## 第 2 回意見交換会の説明依頼事項への回答

※第 2 回会合 (令和 2 年 4 月 27 日) 参考資料 1 「第 2 回経年劣化管理に係る ATENA との実務者レベルの技術的意見交換会における ATENA への説明依頼事項」

表 1 長期停止経験プラント（停止（始期）別にソート）

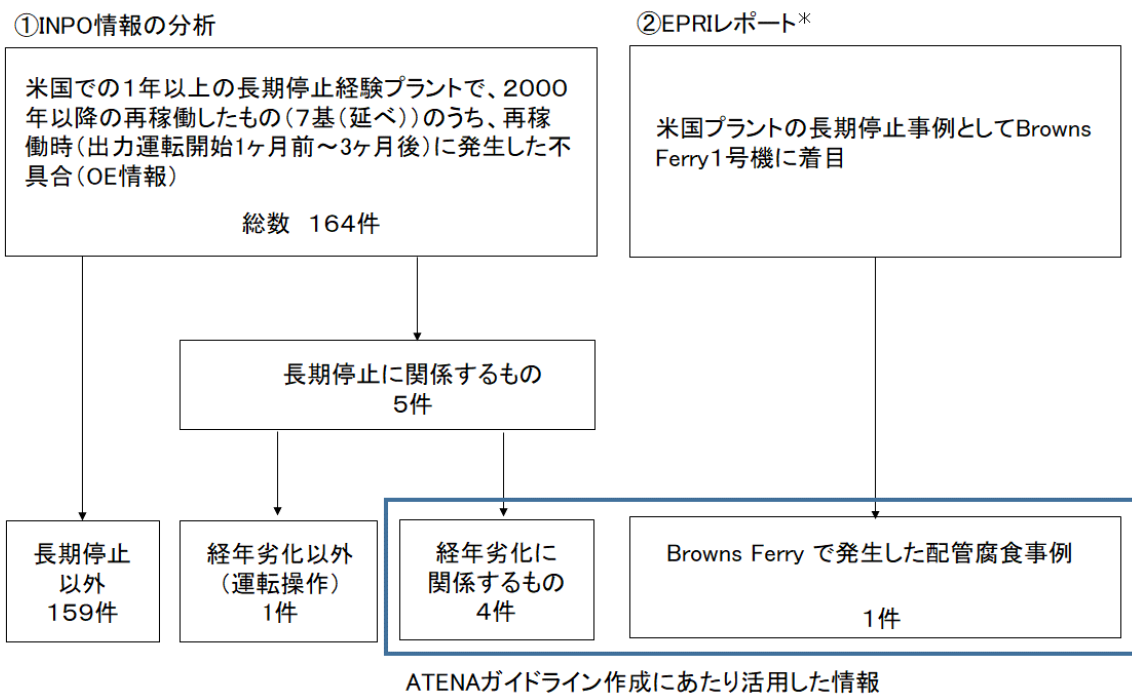
(1) 「2. インพุット情報の分類」には、インพุット情報として国内情報と海外情報が具体的に記載されています。海外情報は、EPRI レポート (Browns Ferry 1号機)、長期停止期間中の海外 OE 分析情報とされていますが、この2種類で十分と判断した理由を説明して下さい。なお、原子力規制委員会では、海外の運転経験として、U.S. NRC Regulatory Issue Summaries 等 から幅広く情報を収集し、スクリーニングを行っています。

ATENA ガイドラインの作成にあたっては、これらの OE 情報に対し、長期停止期間中の経年劣化に着目した不具合事例の収集のため、米国の事例について、以下の方法で事例の抽出を行った。(図 1 参照)

この OE 情報のうち、過去に 1 年以上の長期停止を経験し、2000 年以降に再稼働した米国プラント（表 1 参照）で、再稼働時（出力運転開始 1 か月前～3 か月後）に発生した不具合の OE 情報（総数 164 件）を抽出し、その上で、長期停止期間中の経年劣化事象に関する不具合をスクリーニングした結果、4 件が抽出された。

図1 国内OE情報の抽出結果

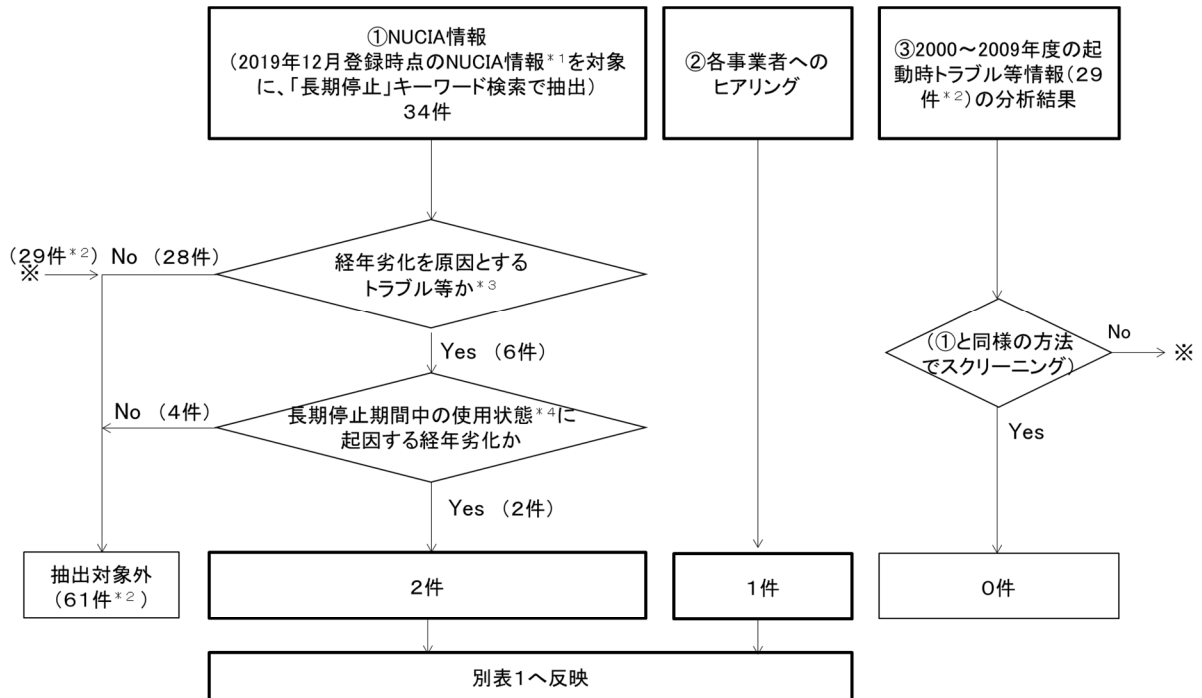
(2) 「3. 現場経験等(1) 国内 OE 情報」には、NUCIA 情報から「長期停止」をキーワード検索し、情報を抽出したとされています。

(a) 「長期停止」というキーワードで検索を行えば、長期停止に起因するものはほぼ全てが抽出されると考えてよいですか。

(b) 「長期停止」というキーワードで検索を行うと、35件が抽出されました。そのうちから3件を抽出し、残りを抽出しなかった理由を説明して下さい。

(c) 現在停止しているプラントは、2011年頃から停止しているものが多い中で、抽出期間を2000～2009年度とした理由を説明して下さい。

(d) 抽出された3件で傾向をみたとのことですが、傾向をみるには3件は少なすぎるのではないのでしょうか。

①～③による抽出結果は、図 1 のとおり。また、それぞれのスクリーニング情報は、表 1～3 参照。

- \* 1: 2019年12月～2020年4月(第2回会合)の間の情報で、原因調査が行われた結果、「長期停止」の情報を登録したNUCIA情報が1件あるが、上記のフローには当該情報は含めていない。当該情報は、今後ATENA-WGにてスクリーニングを行う。
- \* 2: ③で抽出した情報は、一部①で抽出された情報を含んでいるが、重複している件名も件数としてカウントしている。
- \* 3: NUCIA情報で「時間依存性のある劣化」として各事業者が登録した情報に加え、これ以外の情報でも、NUCIA情報を元に経年劣化に係るものとして取り上げる必要があるものについてATENA-WGにてレビューし抽出。
- \* 4: NUCIA情報を元に、長期停止に伴い、使用しない状態(長期待機状態含む)に変更した、又は通常時と異なる使用状態(連続運転、絞り運用等)に変更したことで劣化が進展した事象に該当するかレビューし、該当するものを抽出。
